Rapport de l'Inspection des installations classées

Visite d'inspection du 09/01/2023

STOCKMEIER
235 rue Grange Morin – ZI
69400 ARNAS

Références : UDR-CRT-23-014

Porte Nord du bâtiment 4, espace entre le sol et la porte

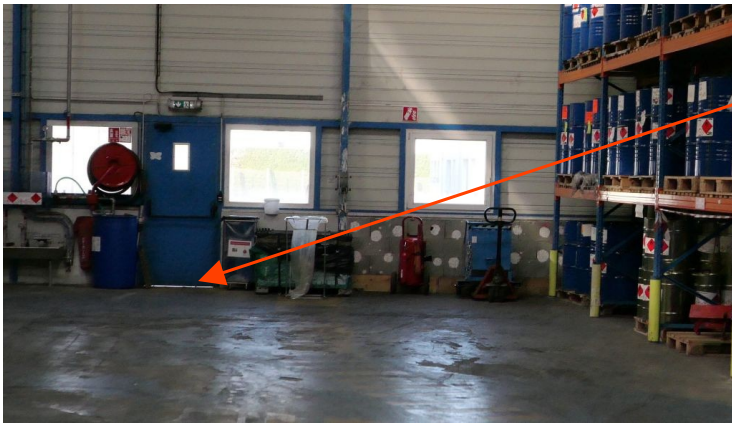
Or, nous avons relevé un espace entre le bas de la porte Nord et le sol (vue ci-après), ainsi qu'un espace entre le bas de la porte donnant vers l'extérieur à l'Est et le sol. Le sol au niveau de la porte à l'Ouest est quant à lui en communication avec le bâtiment 3. Il n'y a pas de surélévation qui permettrait de retenir un écoulement accidentel du bâtiment 4 vers le bâtiment 3 ou vers l'extérieur et on ne peut pas considérer que la porte coupe-feu entre le bâtiment 4 et le bâtiment 3 soit étanche aux flaque enflammées, le cas échéant, il faudrait qu'elle soit abaissée.

Ainsi, les données de l'étude des dangers de 2016 au chapitre "2.3.4.3 Poste de conditionnement " ne sont pas respectées, le sol ne permettant pas de retenir le volume réglementaire de 50 % des liquides présents.

Mise en demeure – L'exploitant est tenu de respecter les indications de son étude des dangers à partir desquelles les risques de son établissement ont été évalués. À défaut, il doit porter à connaissance du préfet, avec tous les éléments d'appréciation, les modifications qu'il envisage, conformément aux dispositions des articles R.181-45 et R.181-46 du code de l'environnement. Délai : 3 mois.
